COMPLEJO AEROSILLA

Referencia:
Recomendación sobre proyecto
Tobogán Acuático Aerosilla S.A.

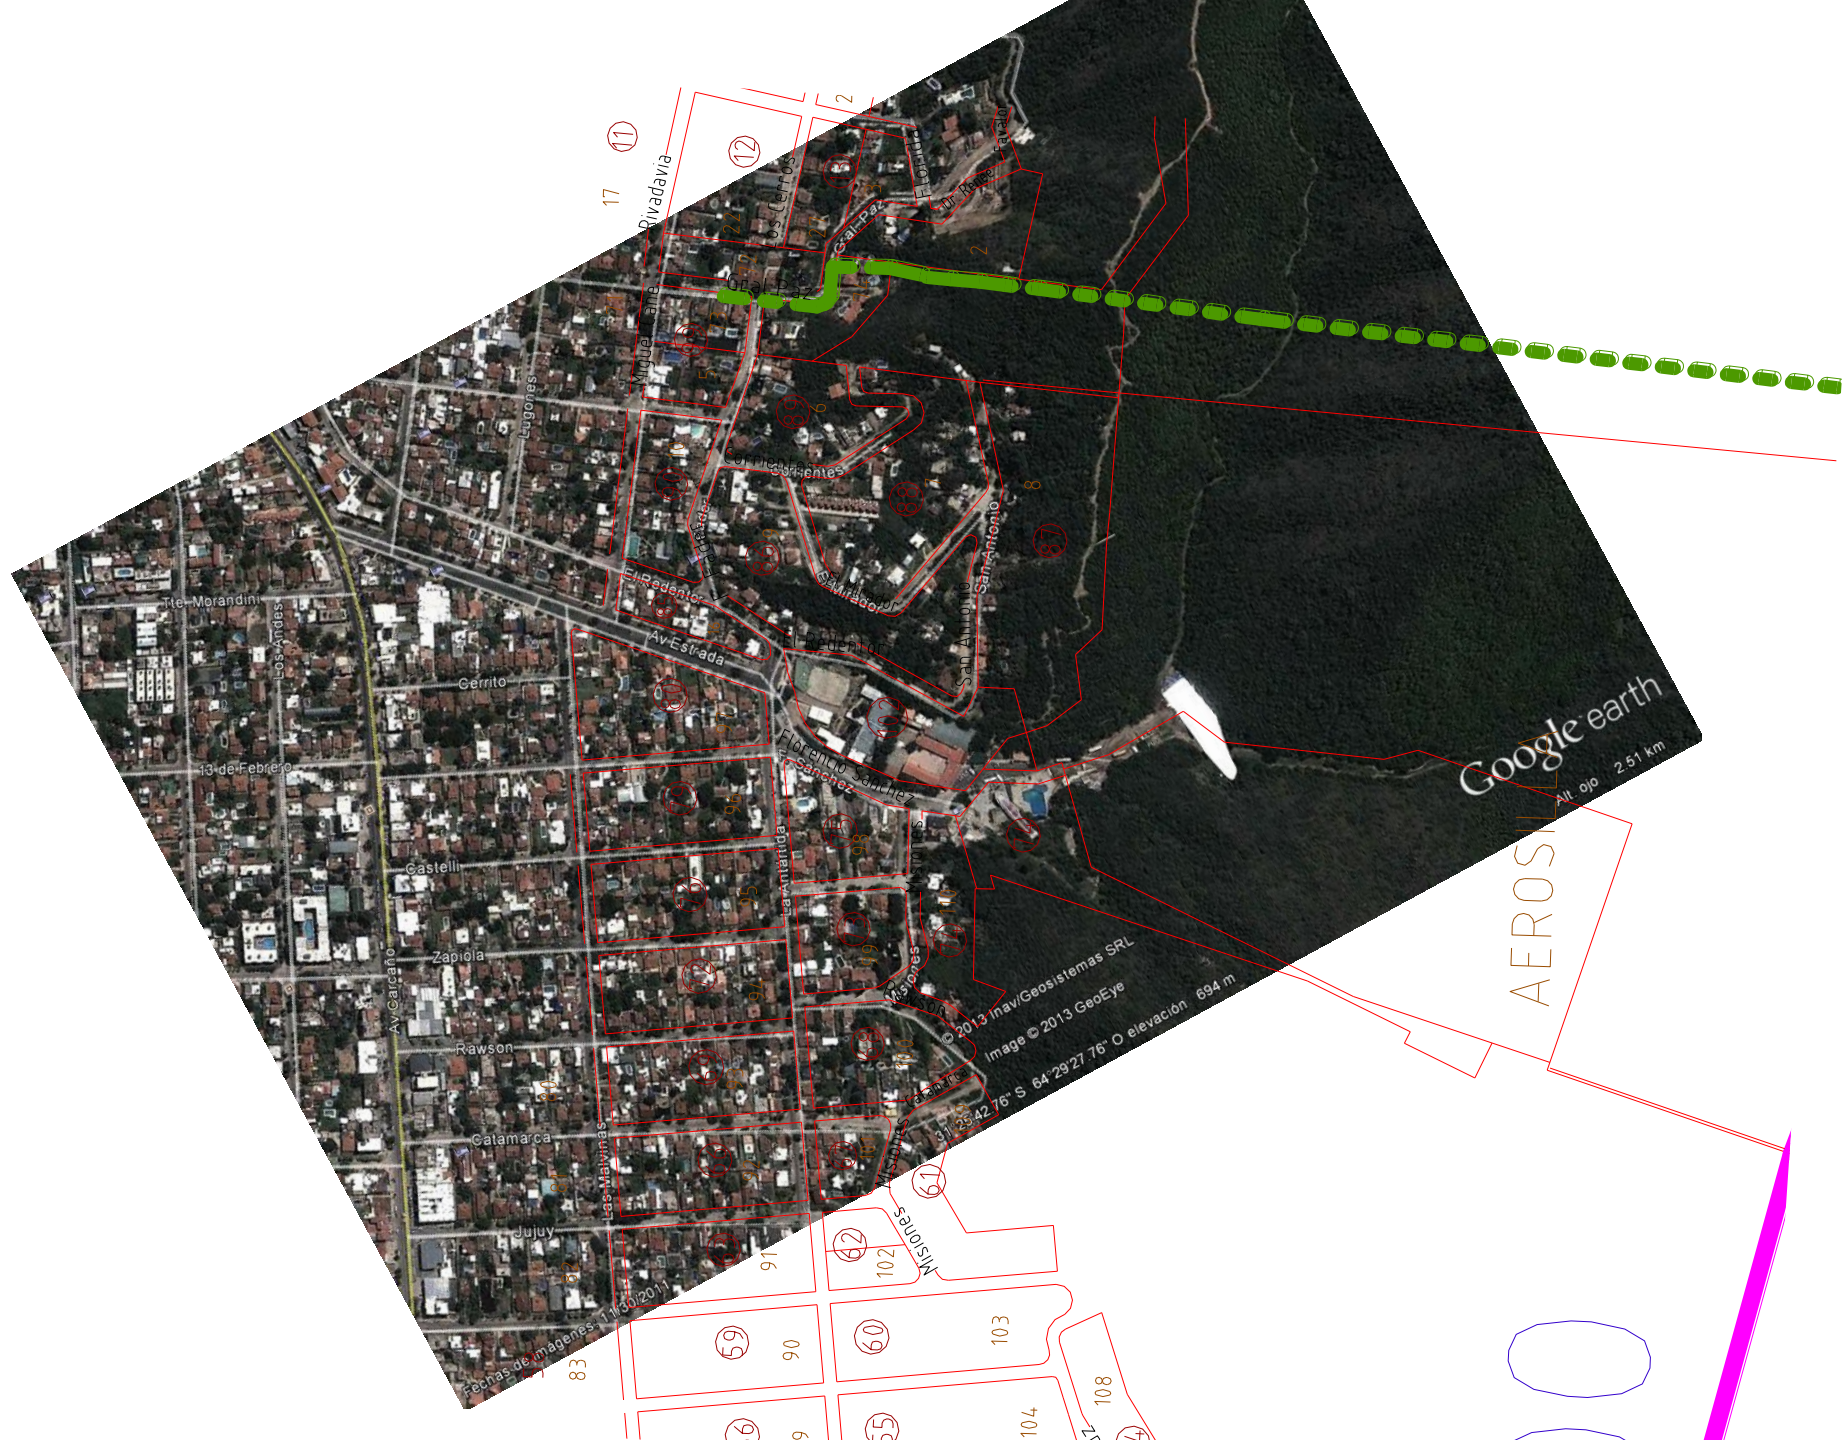
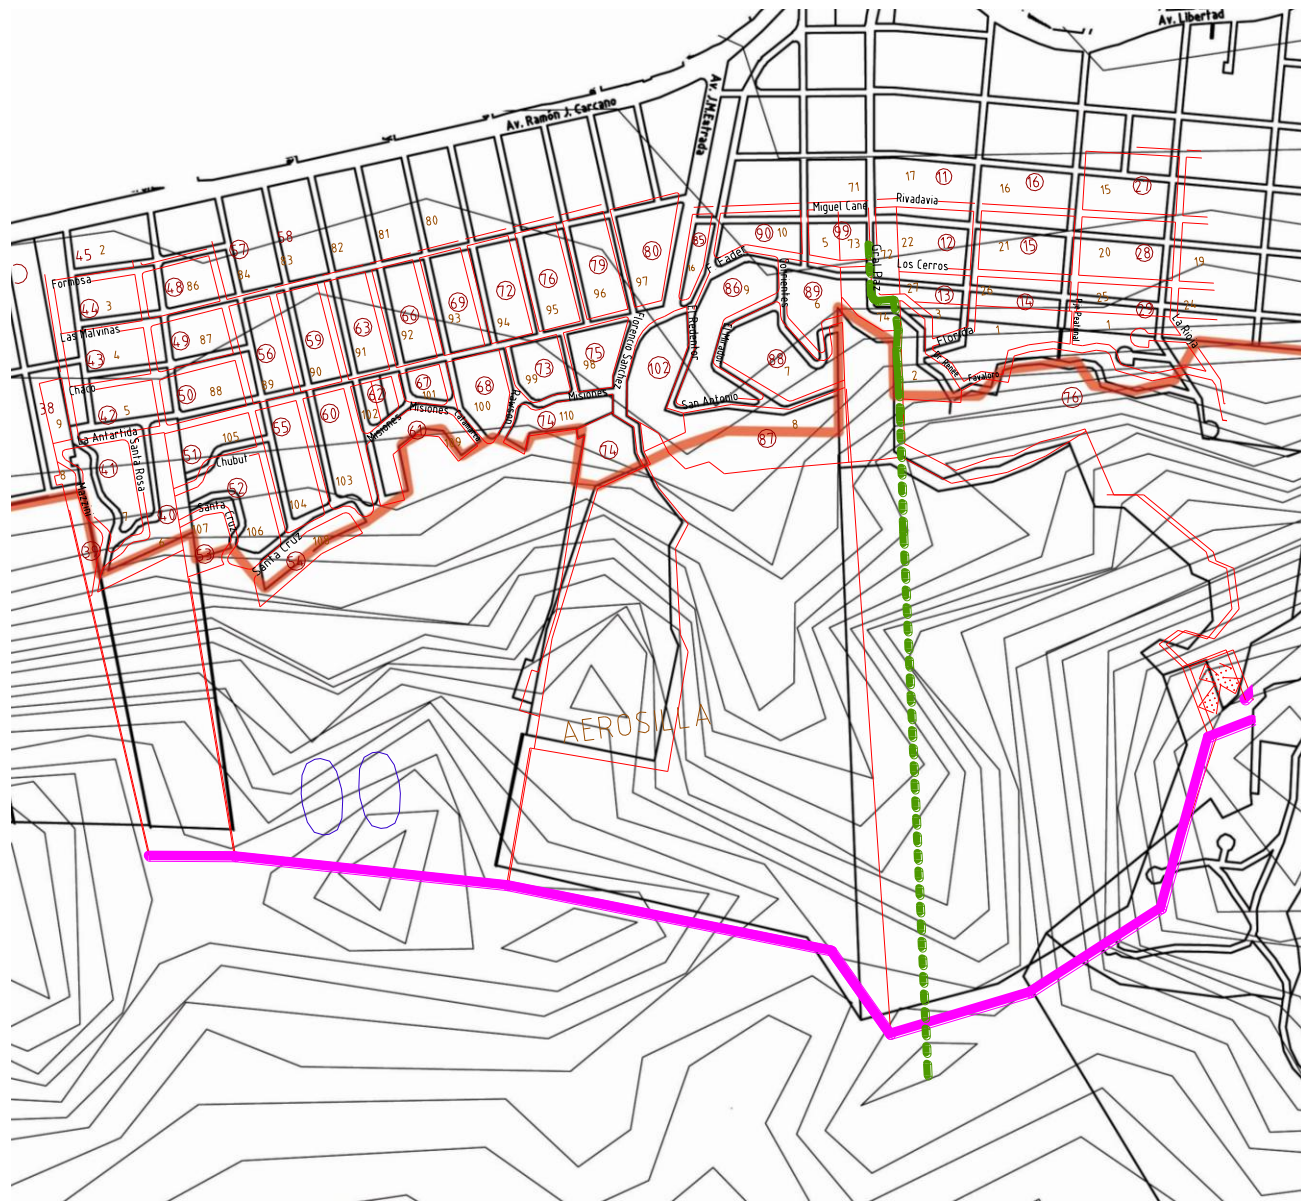
- Adecuar el proyecto a las normas del Código de Edificación y Urbanismo, Ordenanza nº 4021 (retiros de L.M. , retiros laterales).
- Solicitar la presentación de la documentación gráfica completa a los fines de la evaluar integralmente el proyecto tobogán acuático en el marco del emprendimiento AEROSILLA S.A.. (accesos, estacionamientos, área a servir por los sanitarios proyectados), con la documentación gráfica necesaria para la comprensión integral del proyecto (cortes demostrativos de materialización y desarrollo –pendientes %- del tobogán, medidas generales y particulares).

- Controlar bajo la supervisión de la Dirección a su cargo la delimitación física de los límites de la/s parcela/s afectada/s. Delimitar gráfica y físicamente la Línea Municipal sobre la calle Florencio Sánchez así como la acera correspondiente y su materialización.

- Estudiar en el proyecto el impacto paisajístico-ambiental de este emprendimiento dada las condiciones del soporte natural, pendientes y vegetación existente, remediando la situación que actualmente presenta esta localización (escombros, restos de edificaciones parcialmente demolidas).

- Solicitar a futuro conexión de este emprendimiento a la red de desagües cloacales.
